**珠三角水资源配置工程东莞配套松山湖水厂一期工程折板、滤板
滤头、集（排）水槽等设备采购与安装项目
补充通知（一）
（招标编号：SSWWQC12211287）**

现对 2022 年 11 月 19 日在东莞市公共资源交易中心发布招标公告的《珠三角水资源配置工程东莞配套松山湖水厂一期工程折板、滤板滤头、集（排）水槽等设备采购与安装项目》招标文件作如下答疑澄清：

5	排水槽	总长度×总宽度 (内尺寸)×总 高度(内尺寸) = 5100×400×600 mm, 厚度 t≥5mm	不锈钢 316 (06Cr17Ni2Mo 2)	个	448
---	-----	---	-------------------------------	---	-----

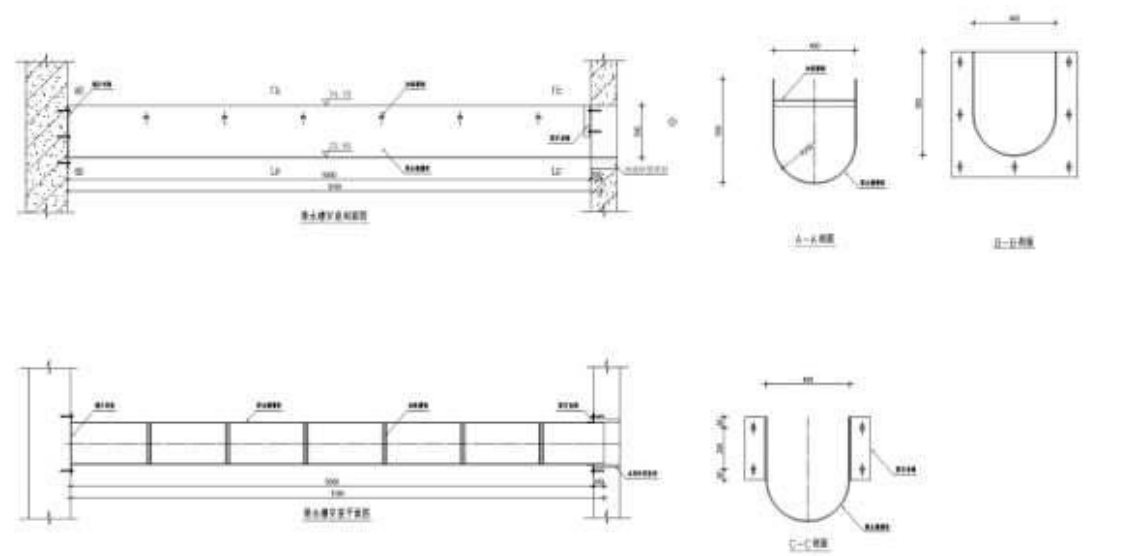
问题 9:炭吸附滤池排水槽。在招标文件设备采购清单中排水槽的尺寸为 5100×400×600mm,见下截图：

在《招标附图 22_炭吸附滤池排水槽大样图》中集水槽尺寸为 5100×400×500mm,见下截图：

请问：本次排水槽的高度是 500mm 还是 600mm？

回复：按招标图纸，排水槽高度为 500mm。
